DODATEK č. 8 ke smlouvě o dílo uzavřené dne 17. 12. 2019

2.1. Smluvní strany uzavřely dne 17. 12. 2019 Smlouvu o dílo, jejímž předmětem je zhotovení stavby s názvem „**Výukové centrum zpracování zemědělských produktů II.**“ (dále také jen „**Smlouva**“). Smluvní strany ke Smlouvě rovněž uzavřely dne 18. 8. 2020 dodatek č. 1, dne 2. 11. 2020 dodatek č. 2, dne 11. 2. 2021 dodatek č. 3, dne 28. 5. 2021 dodatek č. 4, dne 31. 8. 2021 dodatek č. 5, dne 22. 10. 2021 dodatek č. 6 a dne 14. 12. 2021 dodatek č. 7.

- 3.2. Rozsah dohodnutých změn je definován obsahem změnových listů č. 32, 59, 66, 75, 84, 90, 91, které jsou nedílnou součástí tohoto dodatku jako jeho příloha č. 1.

Změnový list č.75

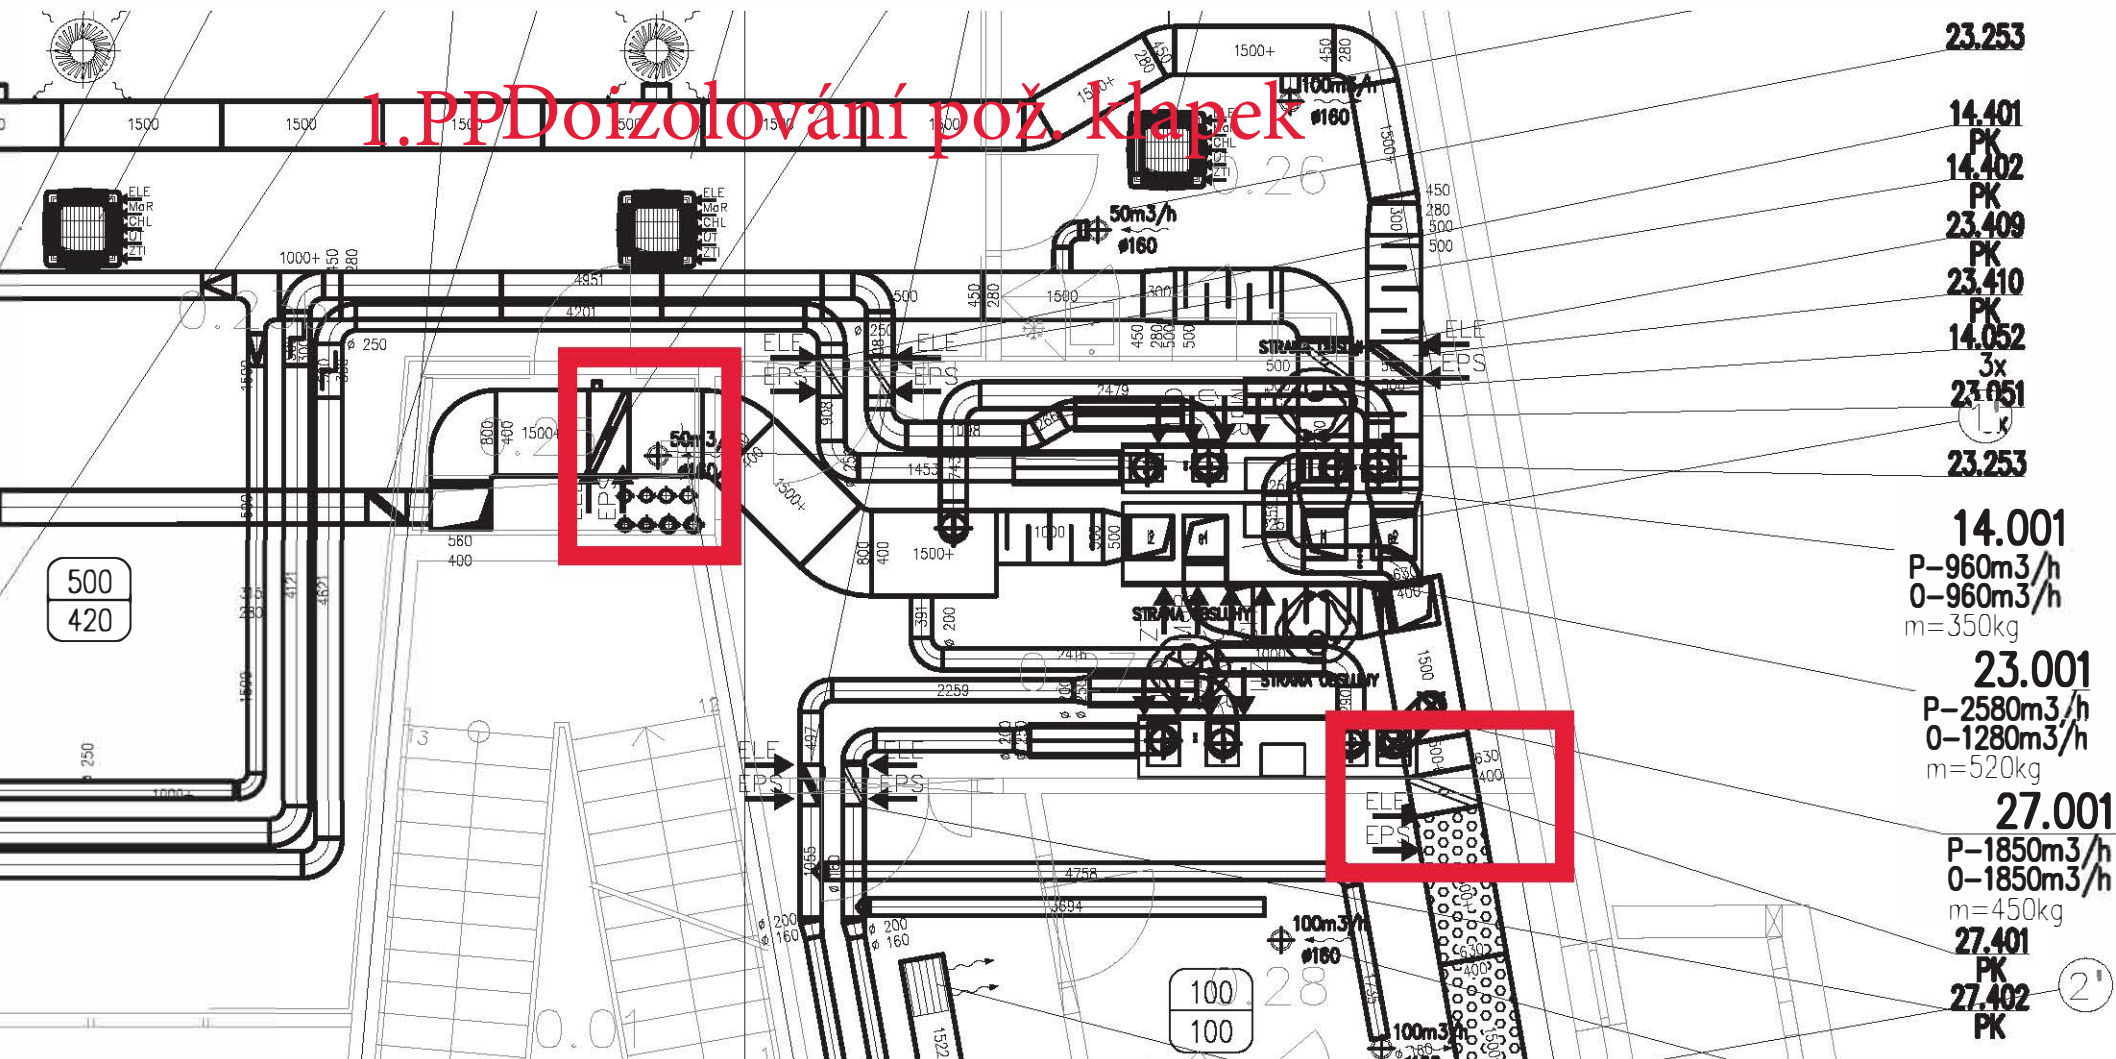
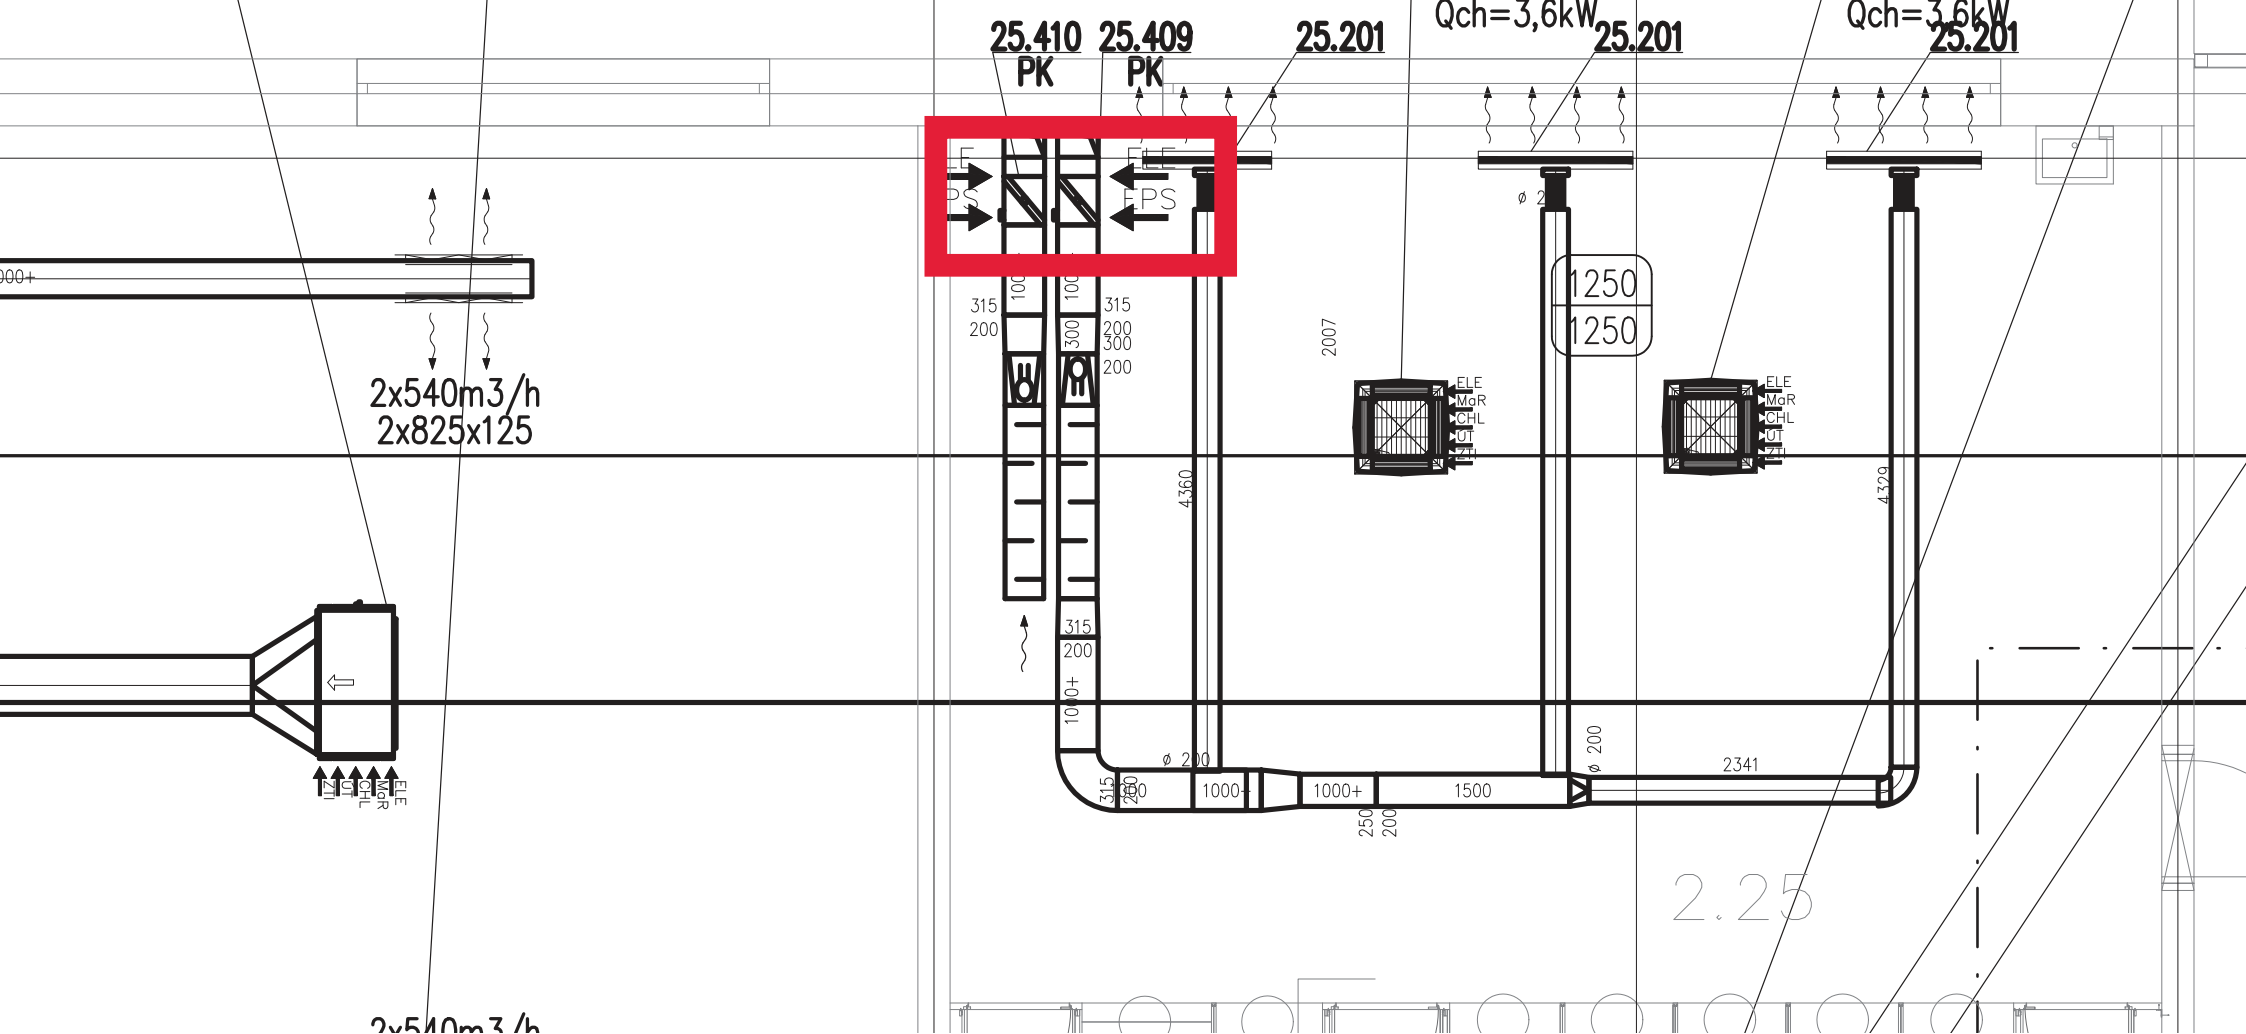
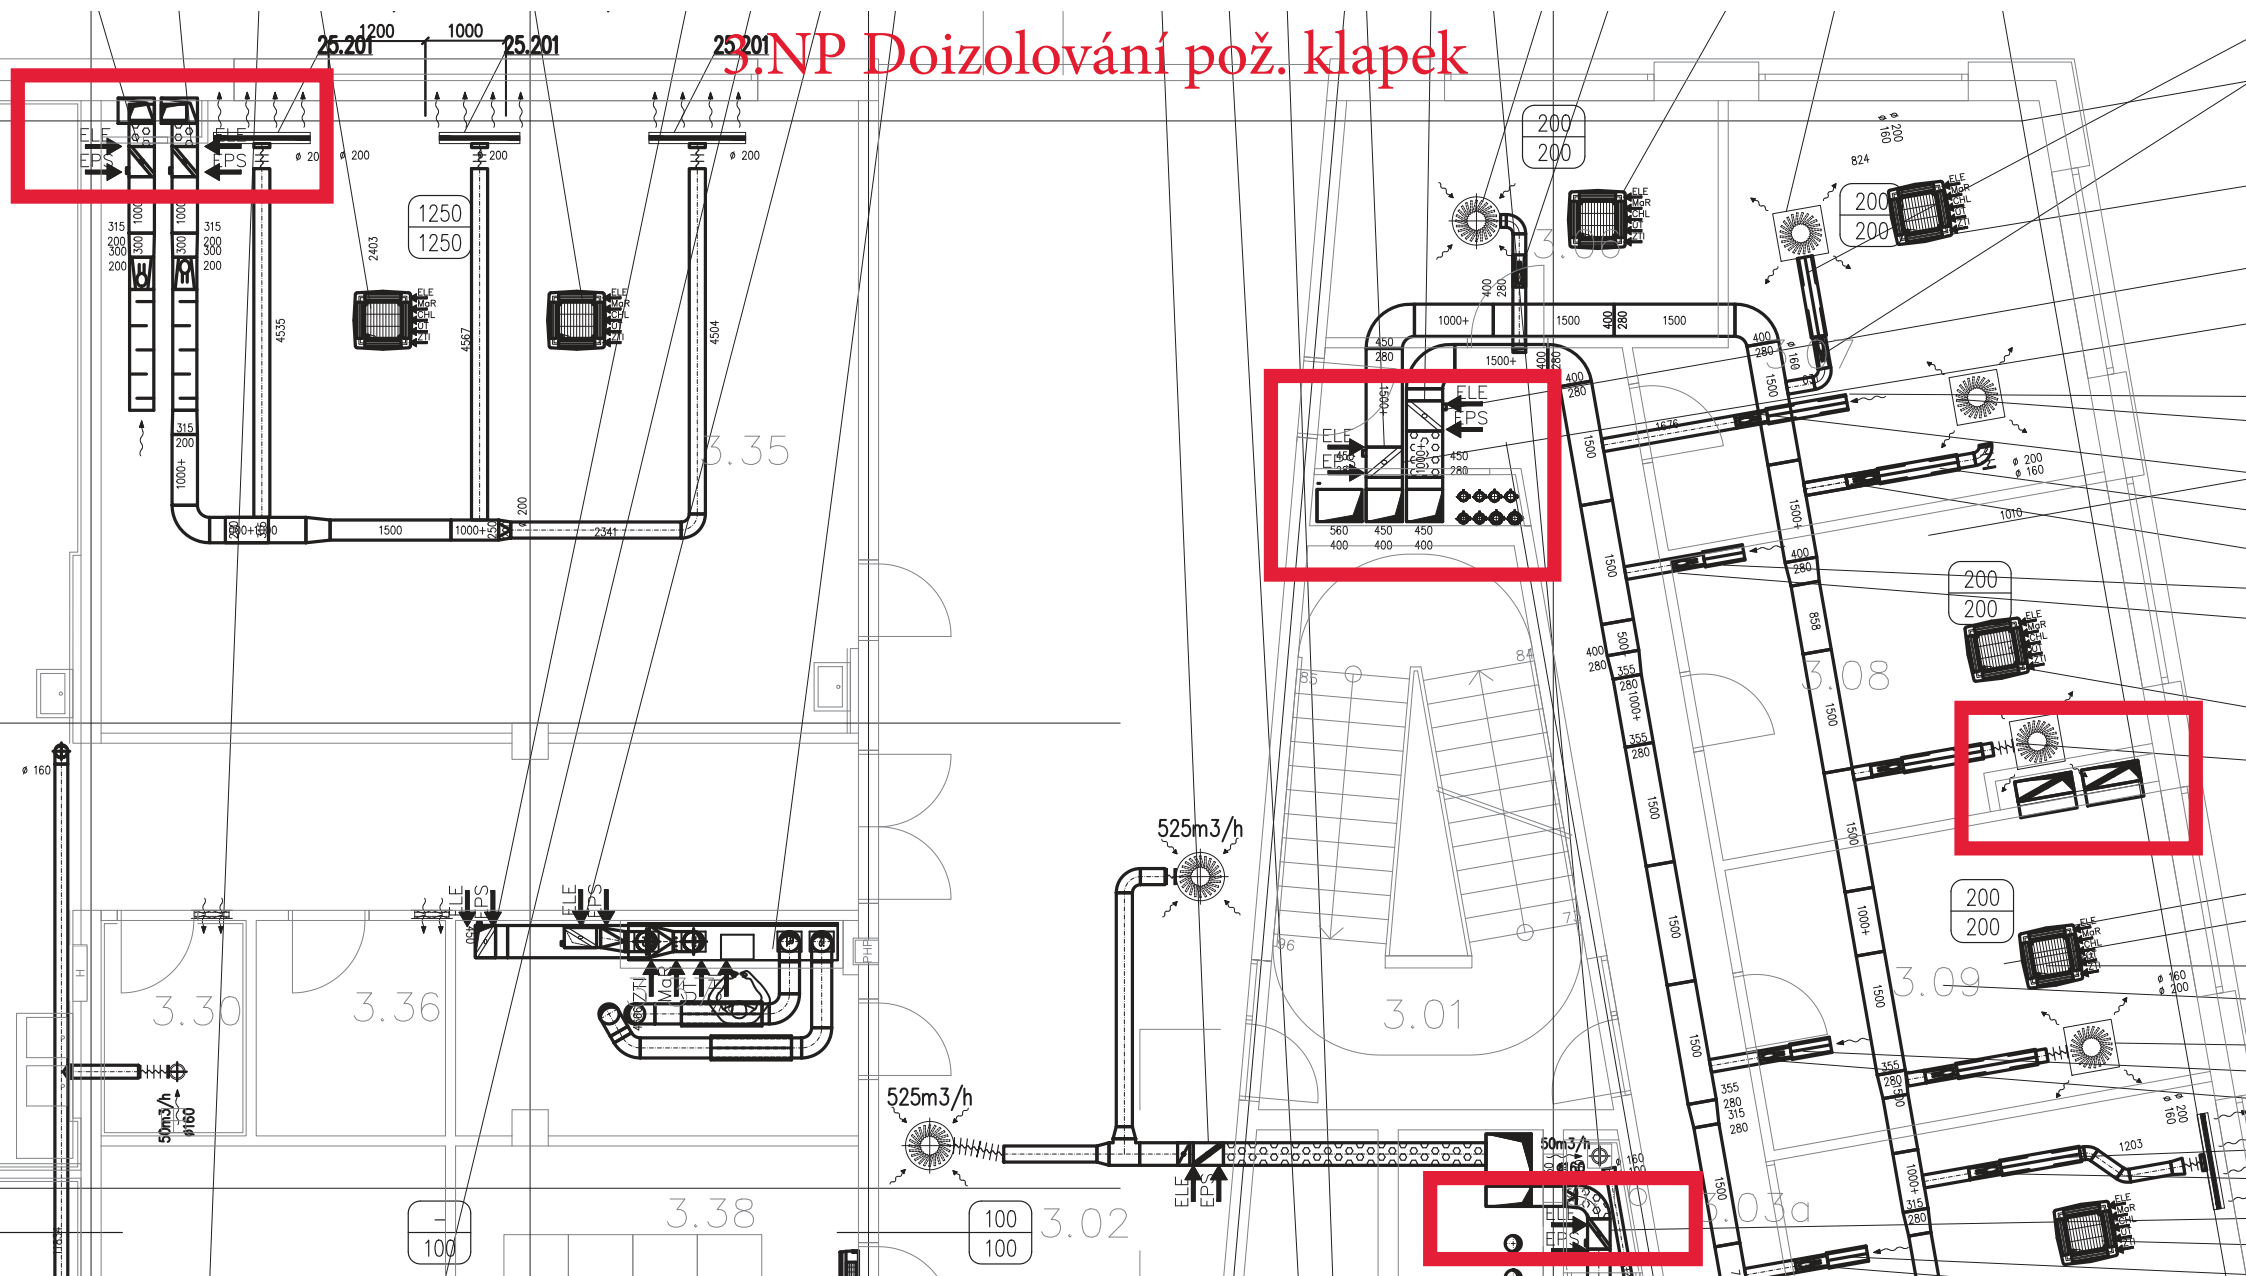
Datum předložení změny:	20.01.2021	ZL č.	075																				
Zhotovitel:	PKS stavby a.s.; Brněnská 126/38, 591 00 Žďár nad Sázavou																						
Objednatel:	Česká zemědělská univerzita v Praze; Kamýcká 129, 165 00 Praha																						
Projektant:	K4 a.s.																						
TDS:	NOSTA-HERTZ spol. s.r.o.																						
Smlouva o Dílo (SoD) č.:	SML/2101/0135/19																						
Ze dne:	17.12.2019																						
Projekt registrační číslo:	CZ.02.2.67/0.0/16_016/0002532																						
Stavba:	Výukové centrum zpracování zemědělských produktů II.																						
Objekt:	SO.01																						
Název změny:	VZT požární izolace klapek																						
Odůvodnění a popis změny a identifikace původce změny: V průběhu instalací rozvodů VZT bylo zjištěno, že izolace navržená k doizolování požárních klapek byla nesprávně vykázána ve smluvním výkazu výměr. K izolování požárních klapek je zároveň nutno použít jinou požární izolaci než je na jiných rozvodech VZT potrubí.

Nové řešení: Nově navržená požární izolace klapek.																							
Původní řešení v PD: Špatně navržené a vykazané izolování požárních klapek.																							
Změna má vliv do následujících profesí (oblast projektové dokumentace) Technika prostředí staveb																							
Dílčí cenový dopad <table border="1"> <thead> <tr> <th></th> <th>MJ</th> <th>Výměra</th> <th>Jedn. cena Kč (bez DPH)</th> <th>Cena Kč (bez DPH)</th> </tr> </thead> <tbody> <tr> <td>Odpočet:</td> <td>kpl</td> <td>1</td> <td>0,00</td> <td>0,00</td> </tr> <tr> <td>Přípočet:</td> <td>kpl</td> <td>1</td> <td>109 528,65</td> <td>109 528,65</td> </tr> <tr> <td>viz přiložený položkový rozpočet o počtu 2 stran</td> <td colspan="2">celkem</td> <td></td> <td>109 528,65 Kč</td> </tr> </tbody> </table>					MJ	Výměra	Jedn. cena Kč (bez DPH)	Cena Kč (bez DPH)	Odpočet:	kpl	1	0,00	0,00	Přípočet:	kpl	1	109 528,65	109 528,65	viz přiložený položkový rozpočet o počtu 2 stran	celkem			109 528,65 Kč

Položka		Text	Množství	MJ	MJ/cena	Celkem
		VZT požární izolace klapek				
	R	Doizolování požárních klapek Ultimate 80 mm	66	m2	1 635,00	107 910,00 Kč
		1PP - 2ks	9			
		1NP - 2ks	8			
		2NP - 8ks	19			
		3NP - 7ks	11			
		4NP - 12ks	19			
		VRN				
		Ostatní náklady (% z Smluvního SoD ; vyhotovení změnového listu, úprava projektové dokumentace, přesuny hmot.....)	0,02	%	107 910,00	1 618,65 Kč
	Pozn.					
Odbytová cena bez DPH:						109 528,65 Kč
